Fråsegn til varsel om oppstart av arbeid med reguleringsplan for rv.36 Hønså bru i Midt-Telemark kommune

Statens vegvesen varslar om oppstart av planarbeid med detaljregulering for Rv 36 frå Verpe til Manheimsstrondi. Målet med planarbeidet er å legge til rette for nye Hønså bru over Bjørndøla og gode planløyningar på begge sider av vassdraget. Vegbreidda skal utvidast til 9 meter. Statens vegvesen forventar at regulert areal blir redusert i forhold til varslingsgrensa.

NVEs innspel - Varsel om oppstart - Detaljreguleringsplan for rv. 36 frå Verpe til Manheimsstrondi med ny Hønså bru over Bjønndøla - Midt-Telemark og Seljord kommuner

From: Bjarte Guddal
Subject: Forslag til regulering Rv 36 Hønså bru, planID 202501 - Varsel om utviding av planområde - tilleggskunngjøring
To: Torbjørn Holte
Cc: Kjetil Vinje; Karoline Knutsen; Lars Ole Thunold; Lars Søfteland; Richard Volhovd; Sandra Cecilie Brueland
Sent: November 17, 2025 2:00 PM (UTC+01:00)

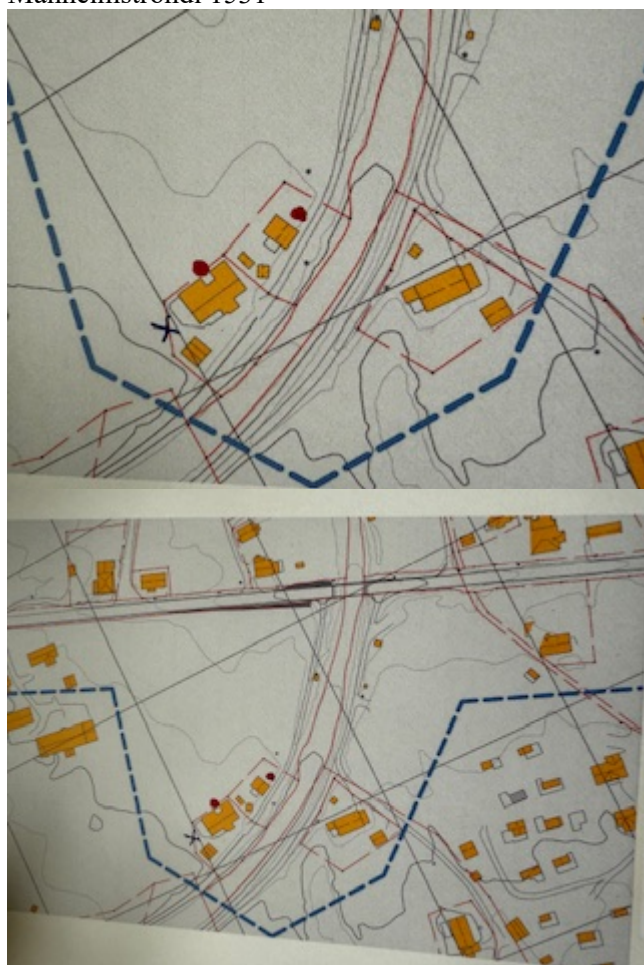
Rød: her er det septiktanker med pumpe og spredegrøfter som går ut mot RV36

Blålilla: min vannledning ligger ca her. Usikker på om den er på kartet til Midt-Telemark kommune.

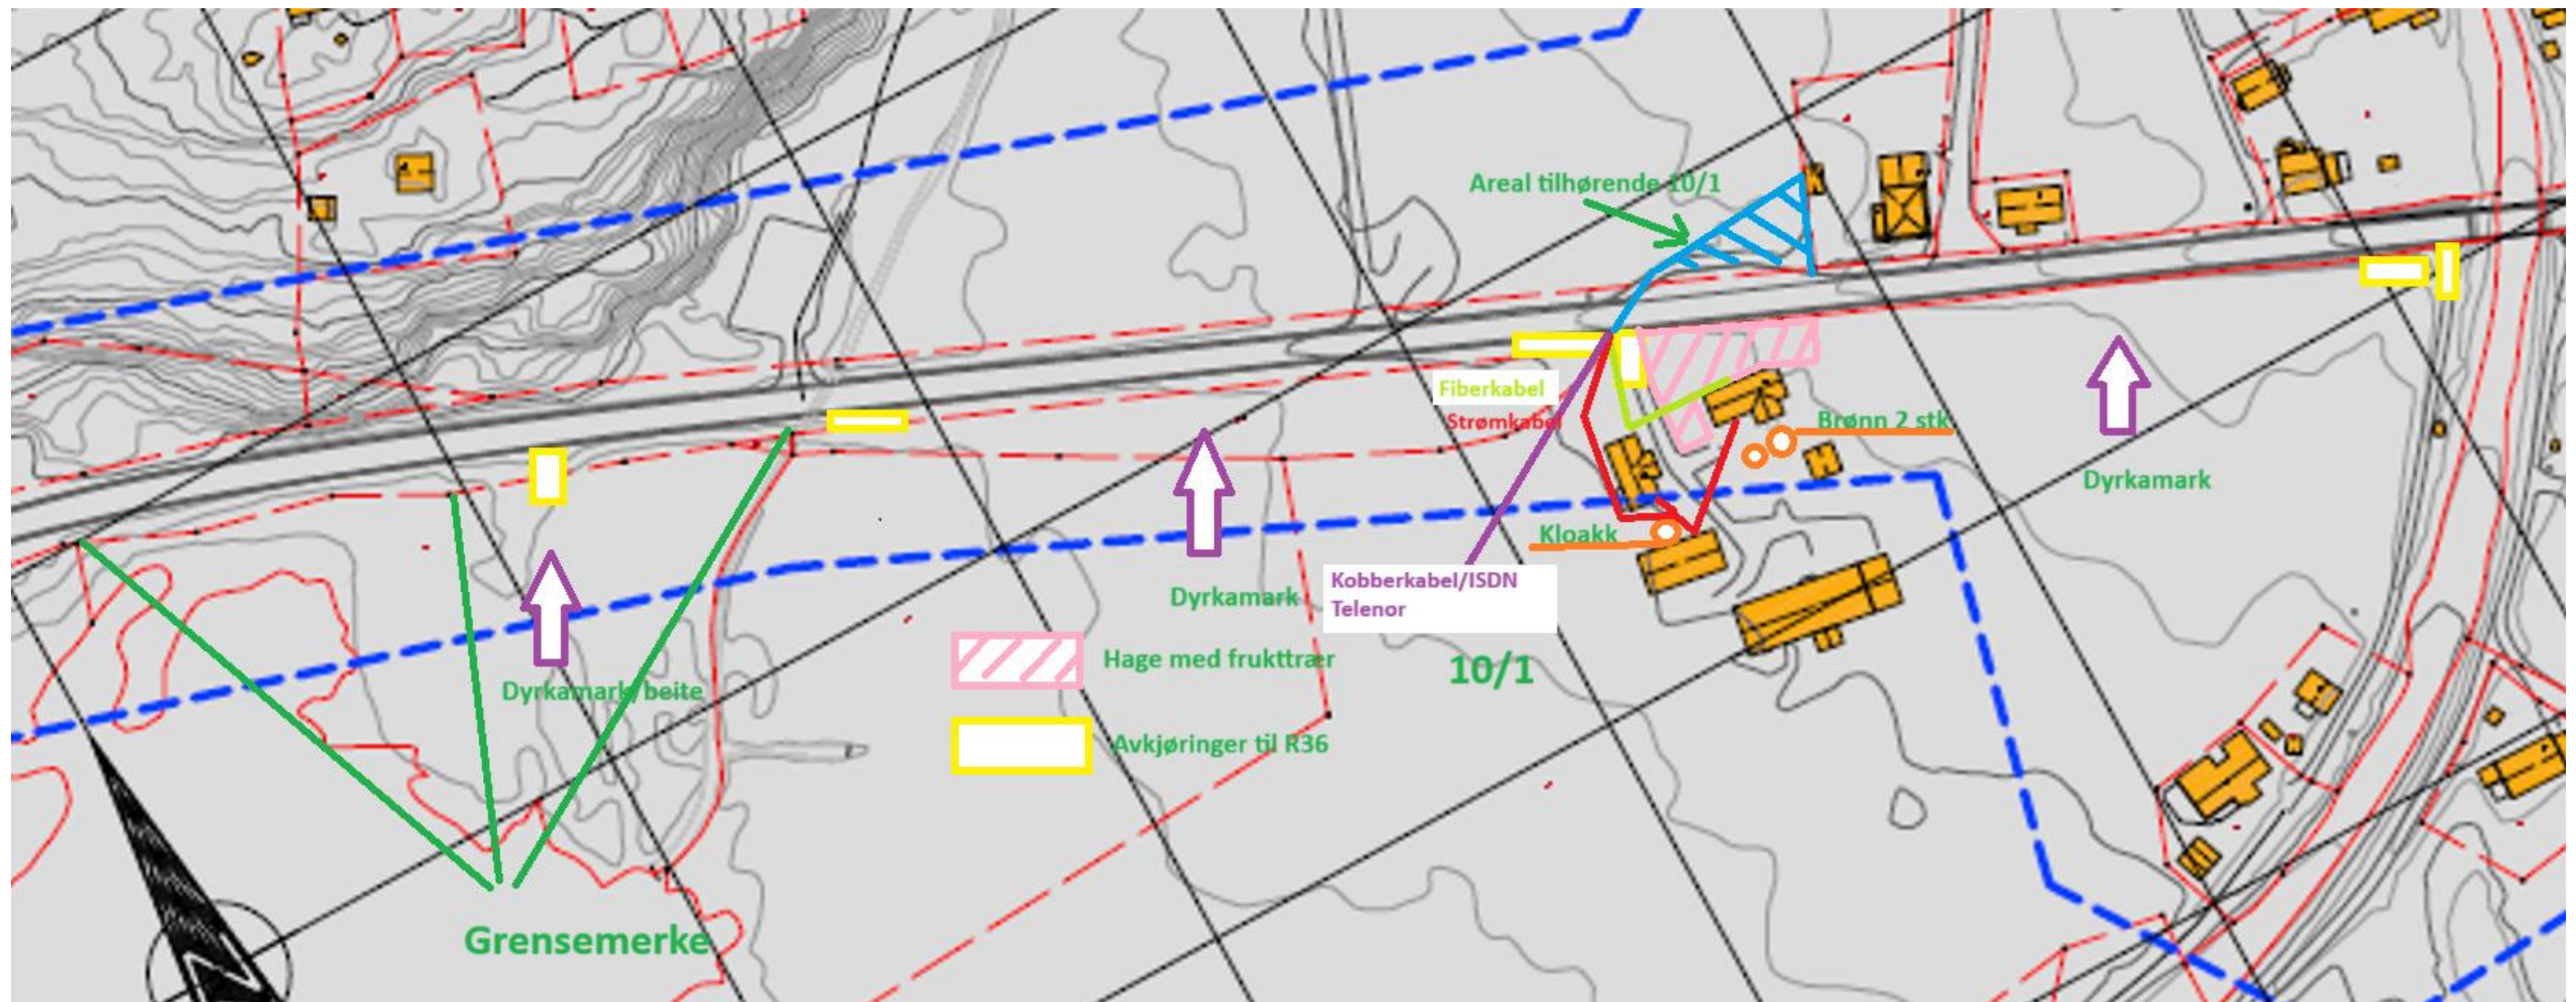
Det blå skraverte arealet på det vedlagte merknadskartet, er et rest-areal jeg eier etter at det ble solgt grunn til busslommen tilbake i november 2000. I forbindelse med salget ble det lovet at jeg skulle få et Grunnoppmålingskart (ref 1999/02728-002), det kan jeg ikke se at jeg har fått. Så har jeg glemt det av og tiden har gått, men vi kan vel få ordnet opp i dette forholdet som en del av detaljreguleringsplanarbeid for Rv 36.

Merknader for Gr.nr 10 br.nr 1 i Seljord kommune til detaljreguleringsplanarbeid for Rv 36 frå Verpe til Manheimsstrondi.:

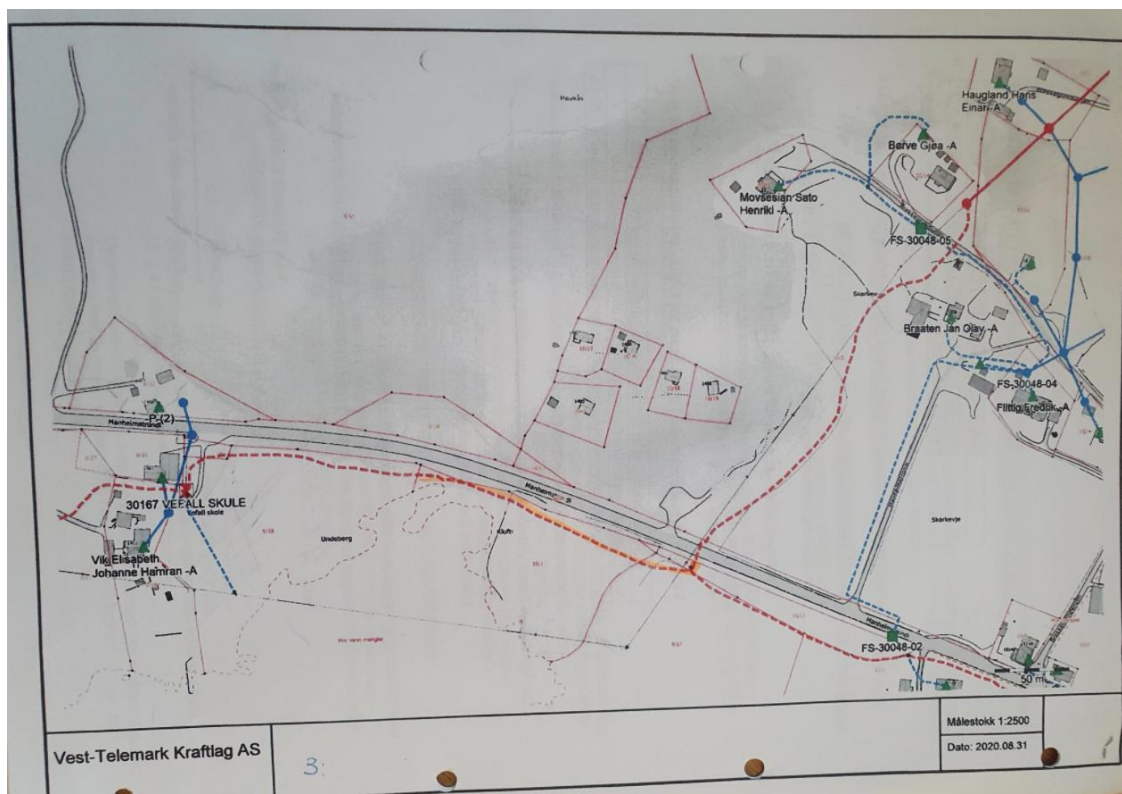
Fiber Kabel: Vest-Telemark

Nedgravd høyspent linje: Vest-Telemark kraftlag

Kart og bilder over behov for viltpassasje.

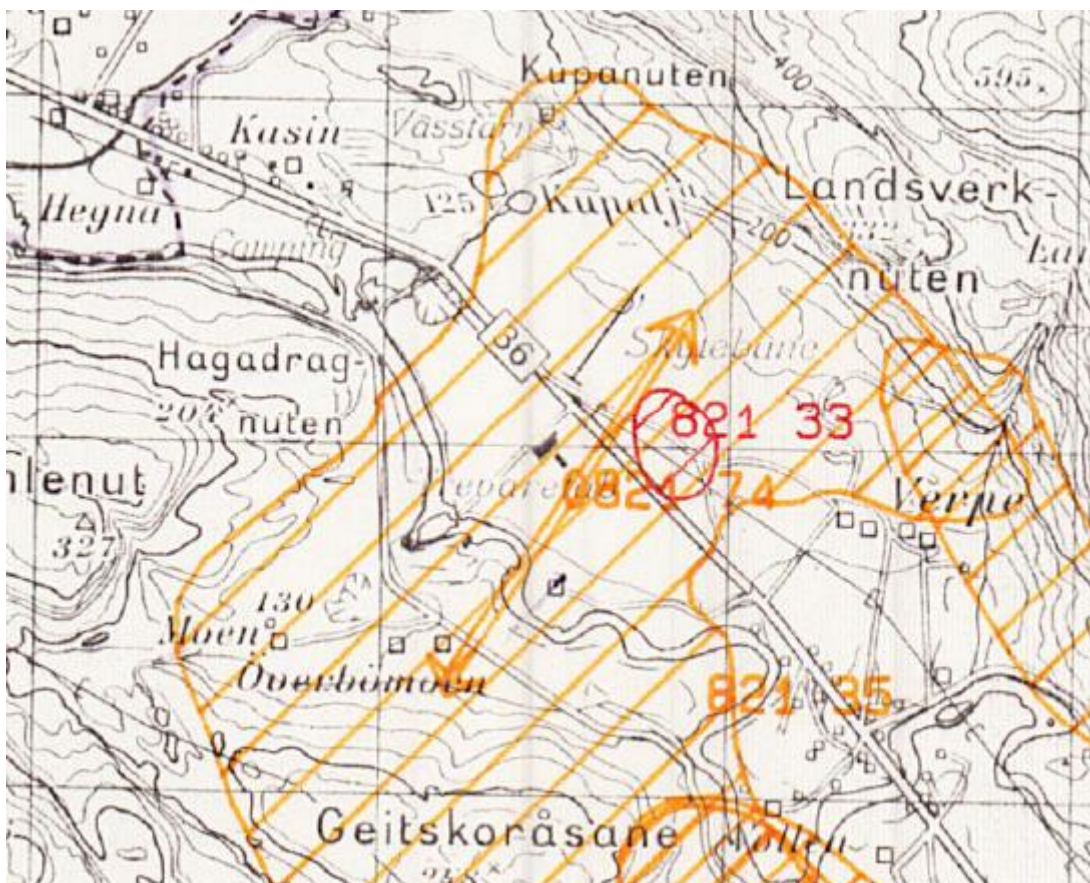
Rødt merke i kart ved kummen, angir hvor det kan være aktuelt å ha viltpassasje i dag. Veien heller også ned her, samt at små dyr blir ledet hit fra skogen.
